総 室 発 第 24 号

東海第二発電所発電用原子炉設置変更許可申請書

(発電用原子炉施設の変更)

本文及び添付書類の一部補正

第 6 図 断面図(添付書類 八 第 2.1-5 図)

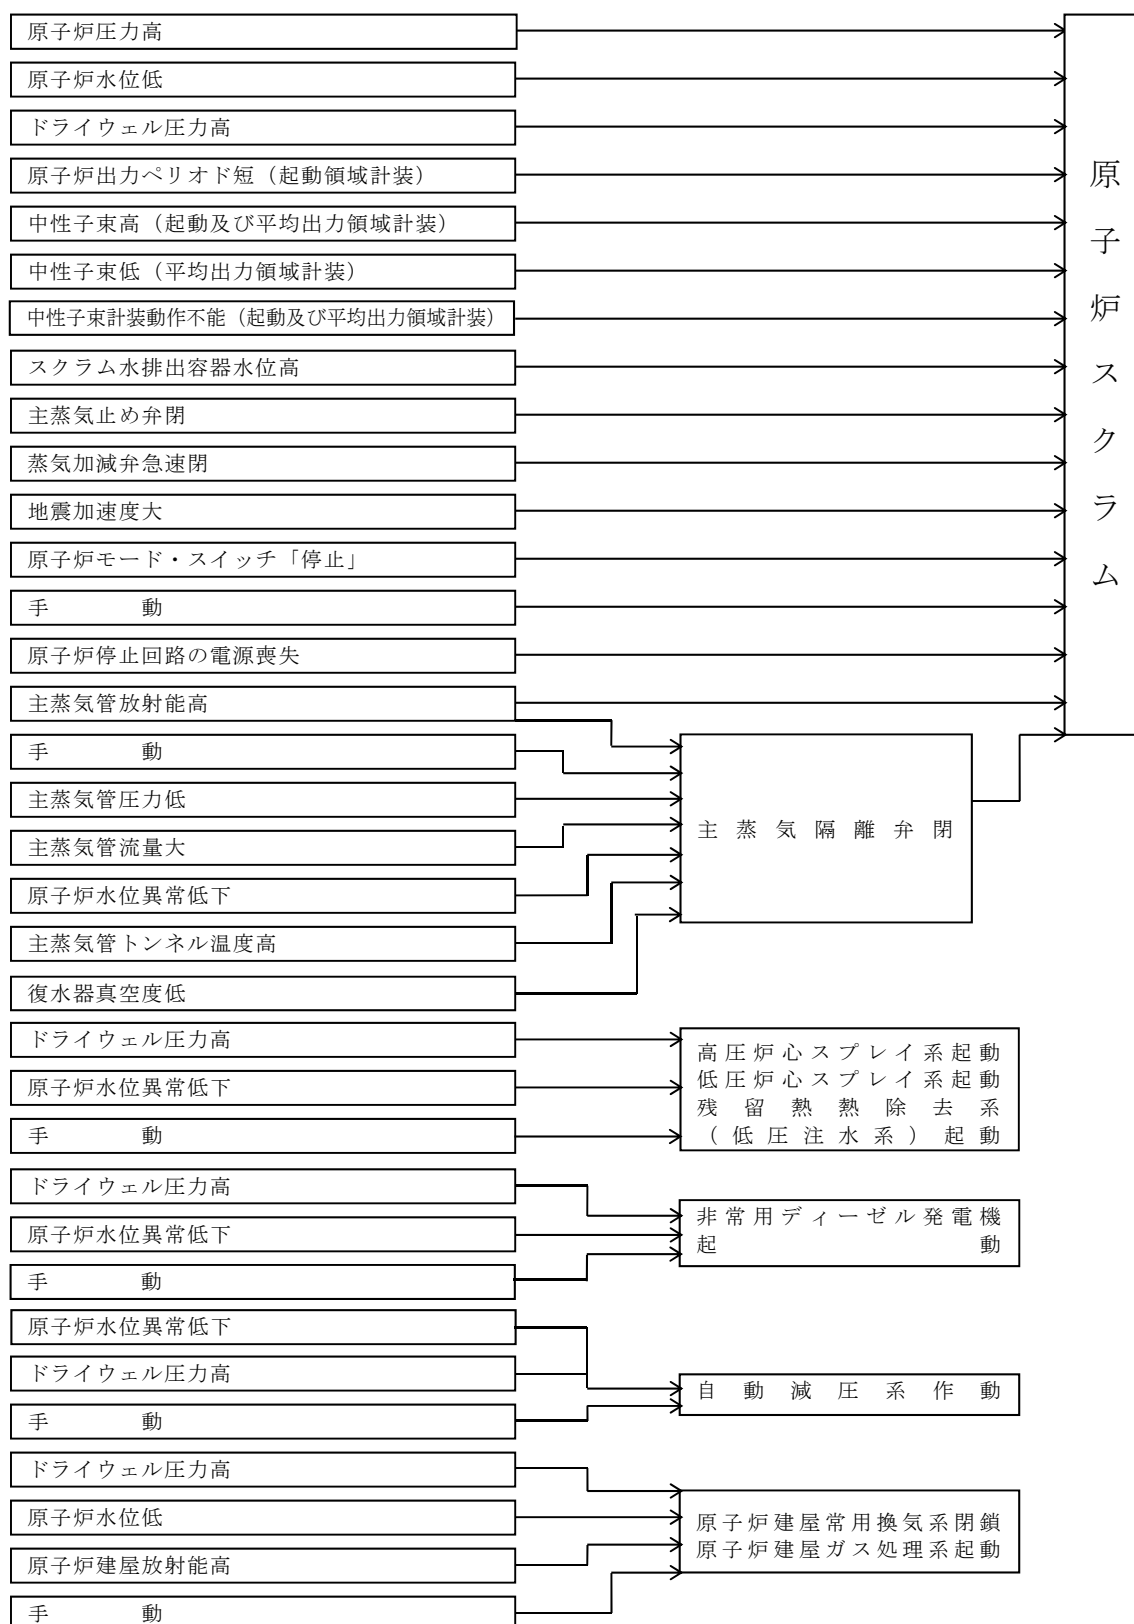
「第 6 図 断面図（添付書類 八 第 2.1－5 図）」を添付 5 のとおり変更する。

第 13 図 安全保護回路の概要図

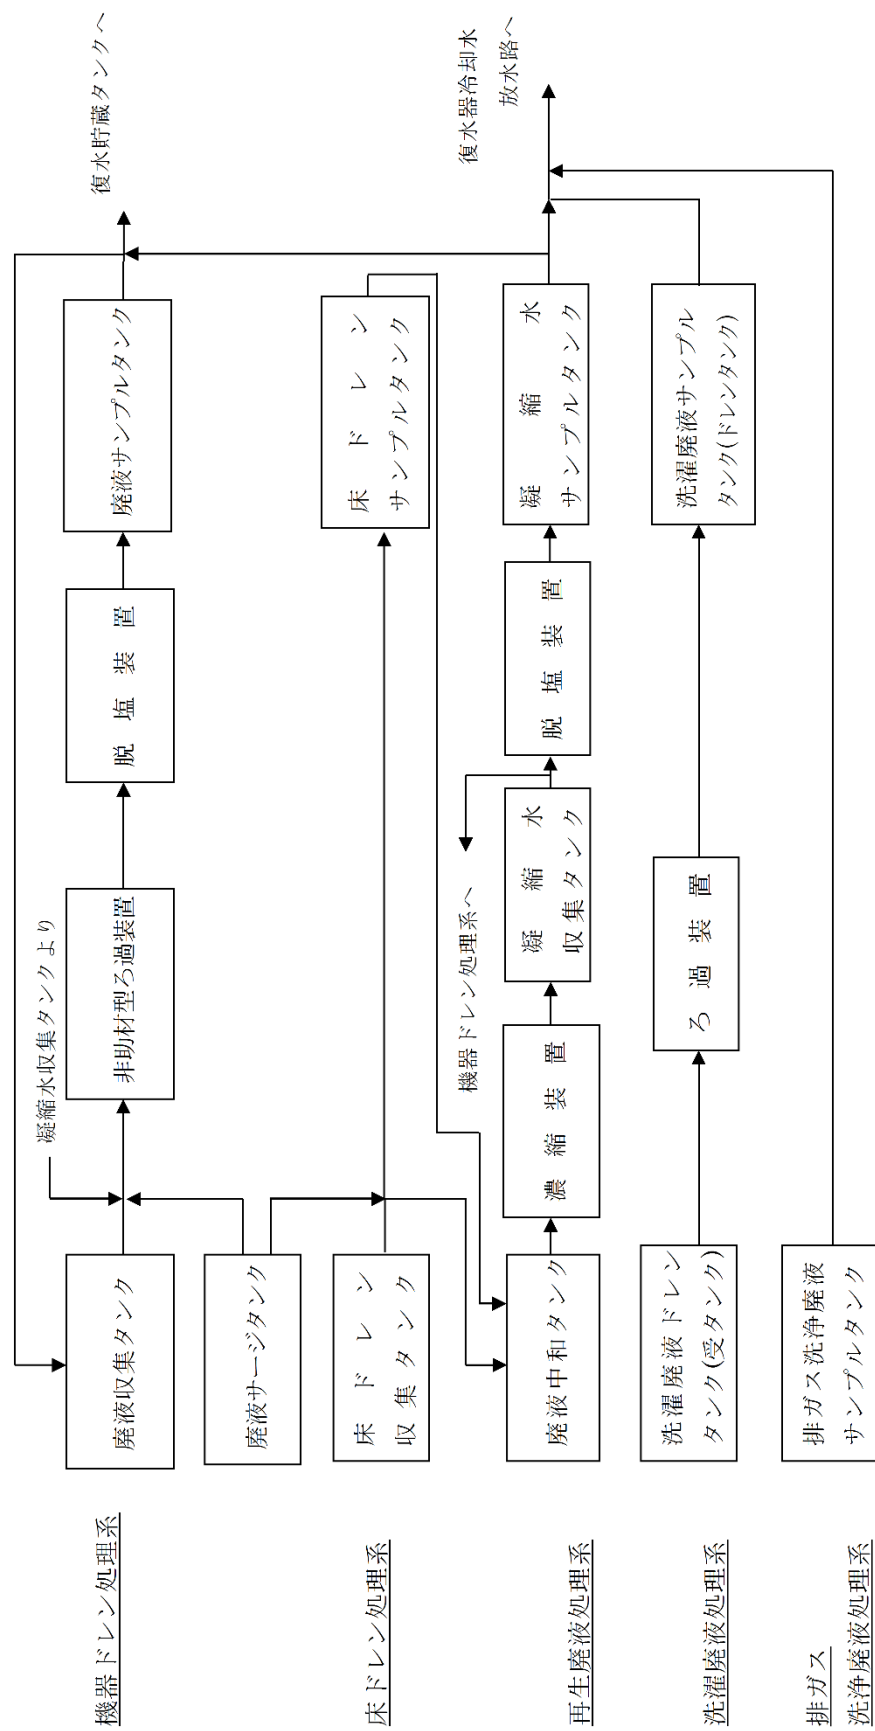
「第 13 図 安全保護回路の概要図」を添付 6 のとおり変更する。

第 20 図 周辺監視区域図（添付書類 九 第 3.1－2 図）
□ は、営業秘密又は防護上の観点から公開できません。

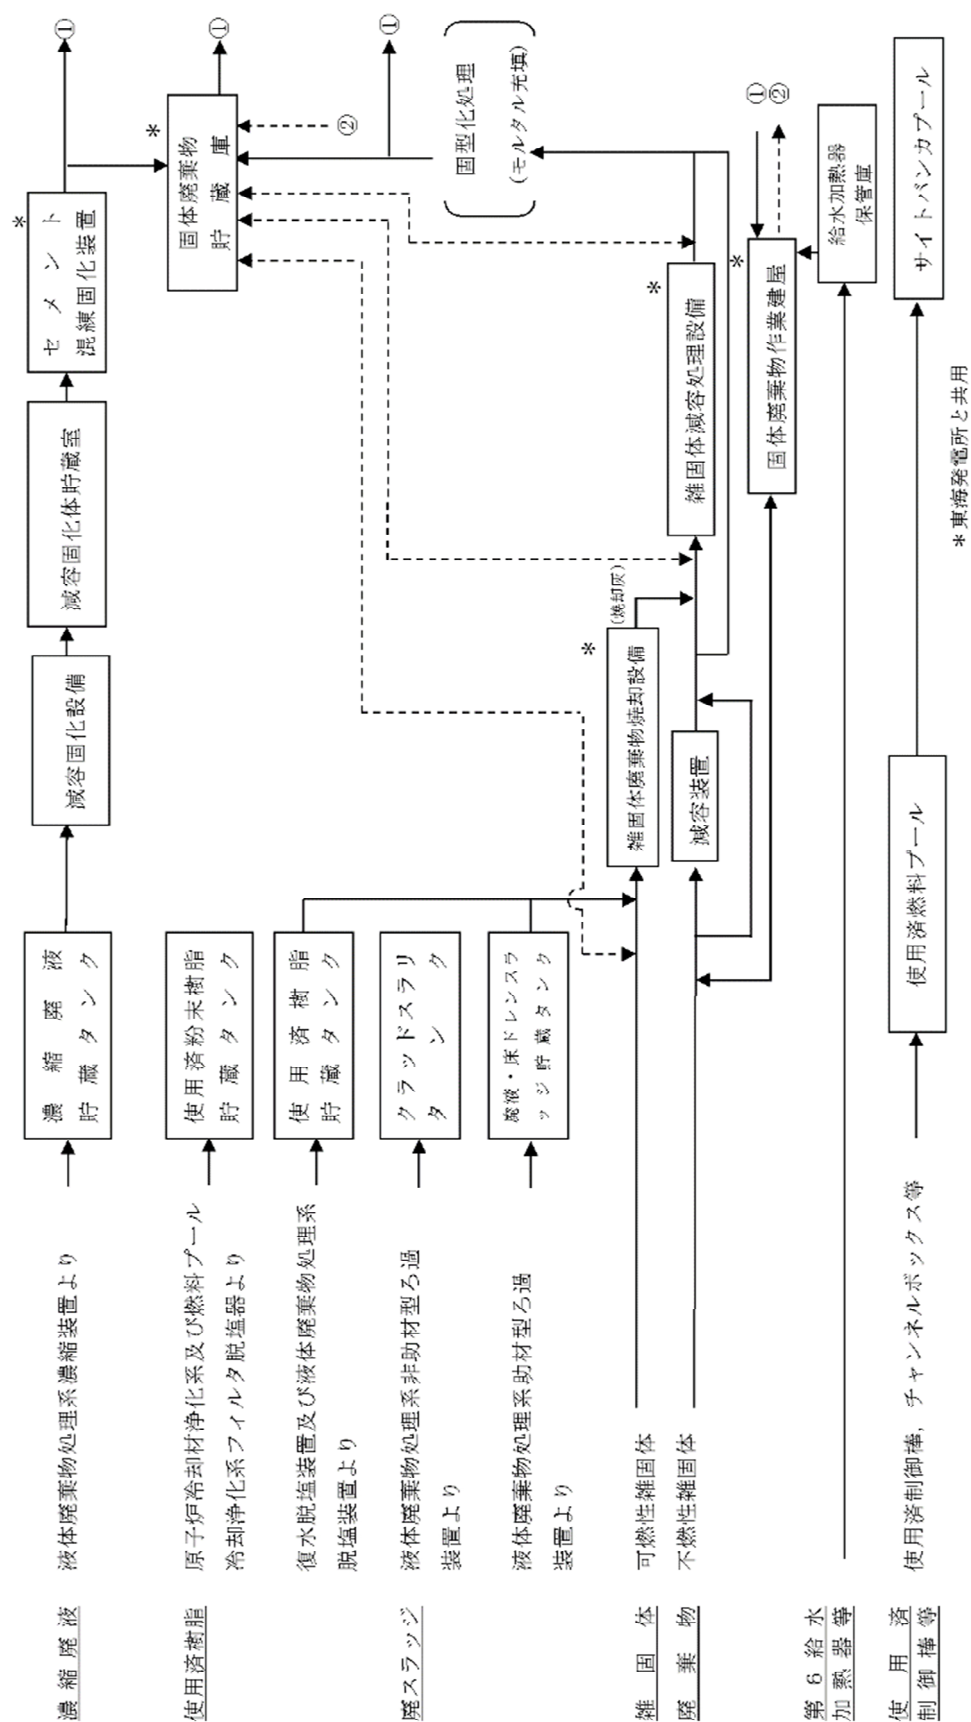
「第 20 図 周辺監視区域図（添付書類 九 第 3.1－2 図）」を添付 9 のとおり変更する。

第3.3-1 図 地質調査結果に基づく敷地周辺の活断層等の分布

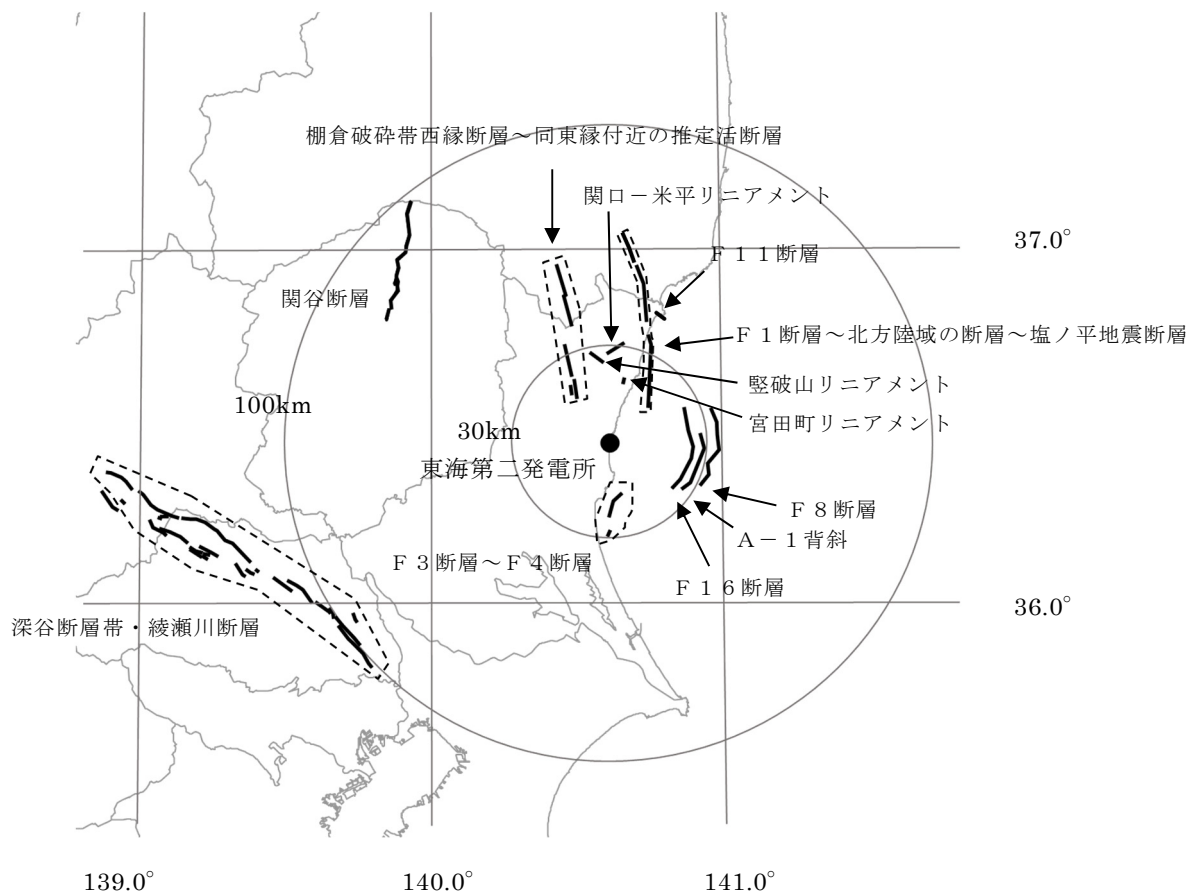
頁	行	補 正 前	補 正 後
** 6-3-30	上 2	…，E W <u>成分</u>)	…，E W <u>方向</u>)
	下 7	…，N S <u>成分</u>)	…，N S <u>方向</u>)
** 6-3-52		第 3.6-26 表 基準地震動 S_s の最大加速度	別紙 6-3-1 に変更する。
** 6-3-56		第 3.3-1 図 地質調査結果に基づく敷地周辺の活断層等の分布	別紙 6-3-2 に変更する。
* 6-3-95		第 3.5-4 図 地震波の到来方向ごとの応答スペクトル比	別紙 6-3-3 に変更する。
** 6-3-59		第 3.5-5 図 敷地及び敷地周辺で実施した各種探査結果等を基に作成した 2 次元地盤モデル	別紙 6-3-4 に変更する。

第 6.2－6 図 東北地方太平洋沖型の津波波源
(特性化波源モデルの諸元)

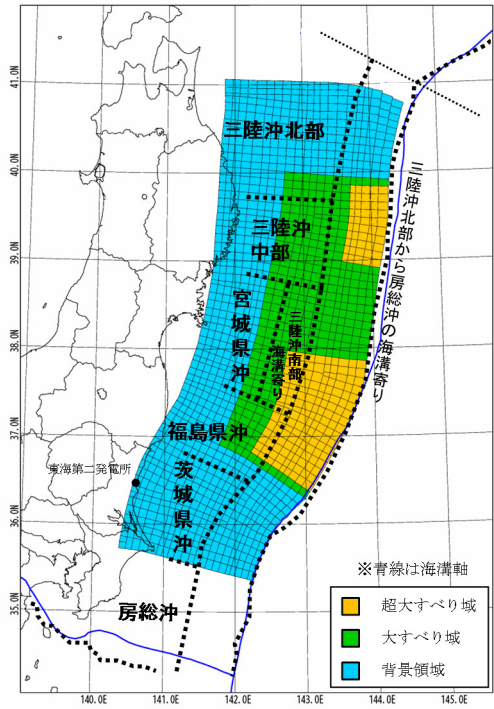
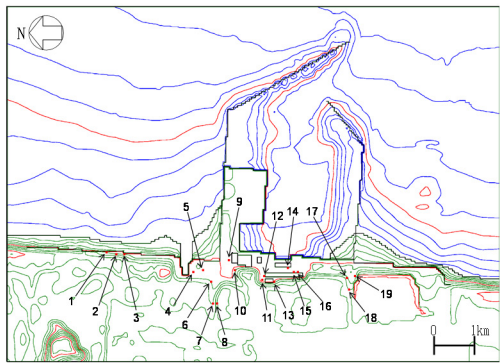
頁	行	補 正 前	補 正 後
* 6-6-57		第 6.2-6 図 東北地方太	別紙 6-6-3 に変更す
** 6-6-26	上 1～	平洋沖型の津波波源	る。
	上 2	(特性化波源モデルの諸 元)	
* 6-6-59		第 6.2-10 図 東北地方	別紙 6-6-4 に変更す
** 6-6-26	上 1～	太平洋沖型の津波波源	る。
	上 2	(発電所周辺の再現解 析：確認結果)	
* 6-6-65		(記載の追加)	別紙 6-6-5 を追加す る。
** 6-6-26	上 5～	第 6.2- <u>23</u> 図	第 6.2- <u>24</u> 図
	上 6	～第 6.2- <u>26</u> 図	～第 6.2- <u>27</u> 図
* 6-6-68		第 6.2-27 図 海底地す	別紙 6-6-6 に変更す
** 6-6-26	上 5～	べり	る。
	上 6	(文 献 (産 総 研 (2015)) による音波探 査記録による判読結果)	
** 6-6-26～	上 7～	第 6.2- <u>28</u> 図	第 6.2- <u>29</u> 図
** 6-6-27	上 3	～第 6.2- <u>40</u> 図	～第 6.2- <u>41</u> 図
** 6-6-49		第 6.4-4 図 砂移動評価 (計算条件)	別紙 6-6-7 に変更す る。

第7.5－6図 (1) 赤城山の火山発達史の整理

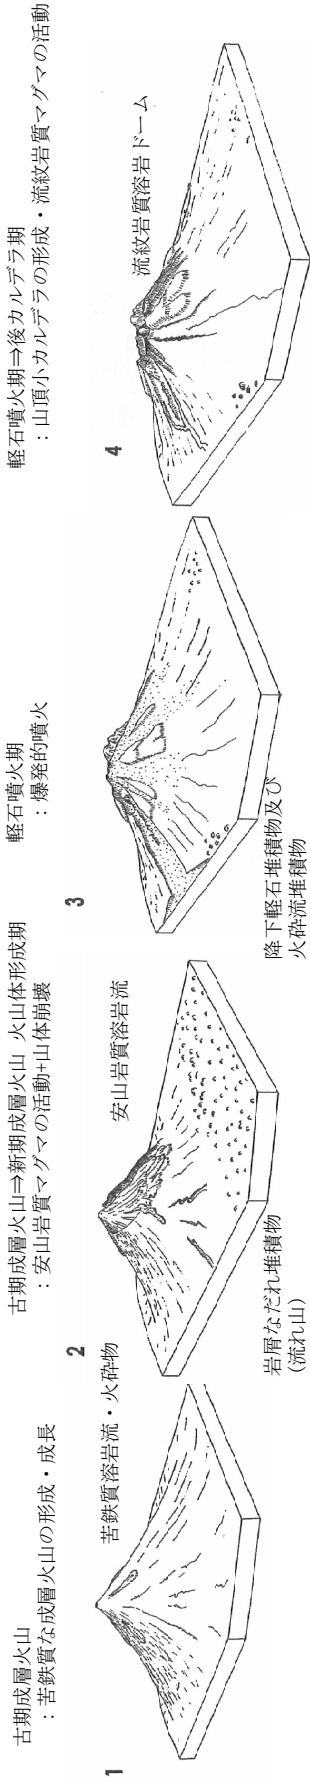
頁	行	補 正 前	補 正 後
** 6-7-26	下 9～ 下 8	と評価される。 …溶岩と火砕 <u>岩</u> を主とした…	される。 …溶岩と火砕 <u>物</u> を主とした…
* 6-7-40		第7.4-1表 設計対応不可能な火山事象とその噴出物の敷地への到達可能性	別紙 6-7-1 に変更する。
* 6-7-68		第7.5-6図 (1) 赤城山の火山発達史の整理	別紙 6-7-2 に変更する。
